設計及び工事計画認可申請書の一部補正について

大飯発電所第3号機

設計及び工事計画認可申請書の一部補正

2021年7月1日付け関原発第197号にて申請した設計及び工事計画認可申請書について、「Ⅱ．工事計画」及び「Ⅵ．添付書類」の記載の適正化及び評価対象部位の追加に伴う修正のため補正する。

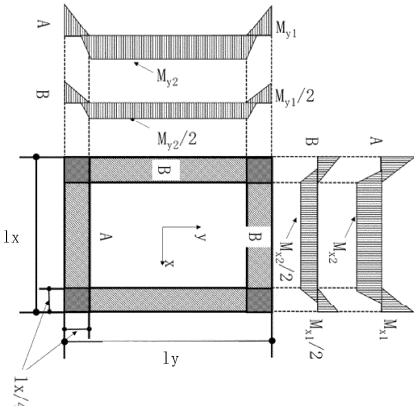
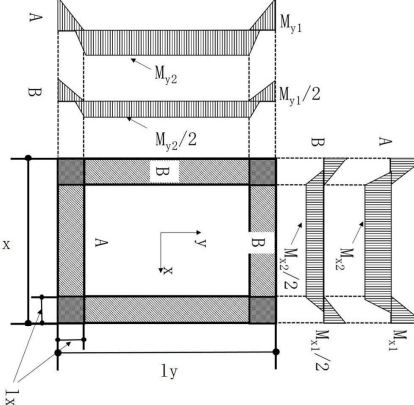
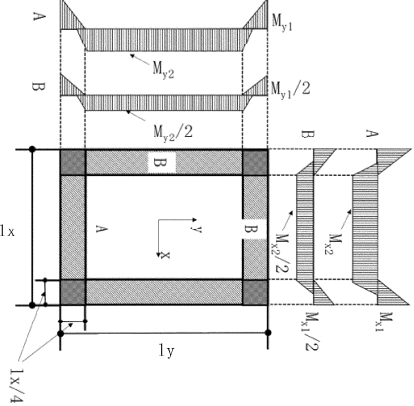
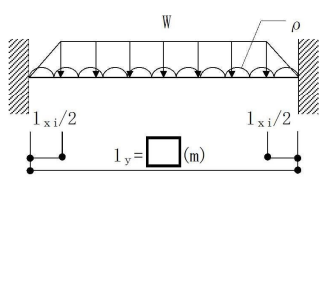
変 更 前	変 更 後	備 考
<div data-bbox="359 464 1127 976" data-label="Image"> </div> <div data-bbox="463 976 1012 1003" data-label="Caption"> <p>第3-8図 緊急時対策所建屋 屋根スラブの評価を記載する部材の位置</p> </div> <div data-bbox="359 1043 1127 1556" data-label="Image"> </div> <div data-bbox="638 1619 798 1648" data-label="Page-Footer"> <p>- 03-別添1-3-43 -</p> </div>	<div data-bbox="1433 436 2243 976" data-label="Image"> </div> <div data-bbox="1552 976 2131 1003" data-label="Caption"> <p>第3-9図 緊急時対策所建屋 屋根スラブの評価を記載する部材の位置</p> </div> <div data-bbox="1433 1031 2243 1570" data-label="Image"> </div> <div data-bbox="1581 1528 2101 1556" data-label="Caption"> <p>第3-10図 緊急時対策所建屋 梁の評価を記載する部材の位置</p> </div> <div data-bbox="1736 1650 1902 1680" data-label="Page-Footer"> <p>- 03-別添1-3-43 -</p> </div>	<div data-bbox="2359 684 2715 722" data-label="Text"> <p>図面の明確化（寸法追記）</p> </div> <div data-bbox="2359 982 2798 1020" data-label="Text"> <p>図表追加に伴う図表番号の変更</p> </div> <div data-bbox="2359 1232 2858 1270" data-label="Text"> <p>評価対象部位追加に伴う図表の追加</p> </div>
